Objet : Information de sécurité préventive - Mobile de radiologie FDR NANO

**FUJIFILM MOBILE FDR Nano**  
**Informations supplémentaires**

Tourner la clef sur la position ON

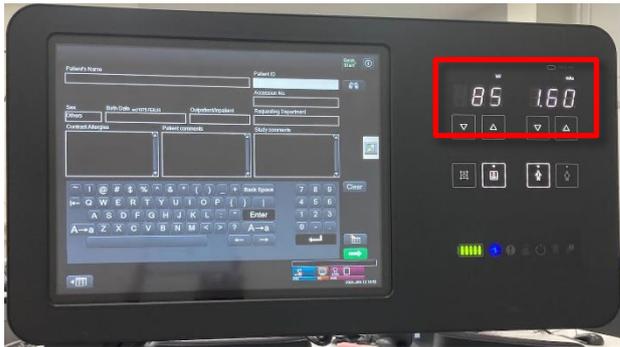
- Lorsque l'interrupteur à clef est tourné sur la position ON, les conditions d'exposition affichées sont des valeurs par défaut (85 kV, 1,6 mAs approximativement 0,13mGy@ SID 1m) destinées à l'imagerie thoracique adulte. Avant d'effectuer une exposition aux rayons X, assurez-vous que les conditions d'expositions souhaitées soient inscrites sur le panneau d'affichage  
Sans vérification, ces valeurs peuvent entraîner une surexposition par rapport à l'étude sélectionnée, en particulier pour les enfants si le manuel d'instructions n'est pas respecté durant l'arrêt de l'équipement.  
Si les conditions d'exposition sont réglées à partir de la console alors que l'interrupteur à clé est tourné sur 0 (OFF), les conditions d'exposition définies dans le menu d'étude ne seront pas affichées et les conditions d'expositions par défaut seront alors mises sur le panneau d'affichage.

Lorsque l'interrupteur à clé est activé, le panneau des conditions d'exposition s'allume.

## Étapes pour réinitialiser les conditions d'exposition

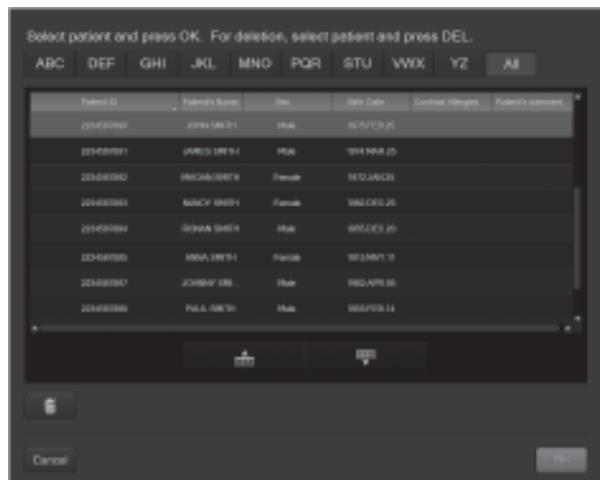
1. Fermer le dossier patient ouvert
  - Appuyez sur [Complete] pour quitter l'écran d'étude.

Ecran de visualisation de l'étude

## 2. Réinitialisation d'une étude

- Depuis le RIS  
Sélectionner le patient souhaité  
(voir la section 4.1.2 du manuel d'utilisation de Console Advance (DR-ID 300CL).)

Sélectionner le patient souhaité  
Sélectionner le menu d'exposition  
(voir la section 4.2.1 du manuel d'utilisation de  
Console Advance (DR-ID 300CL).)

Avant d'effectuer une exposition, assurez-vous que les conditions d'expositions souhaitées soient définies et affichées sur le panneau de commande du FDR Nano.
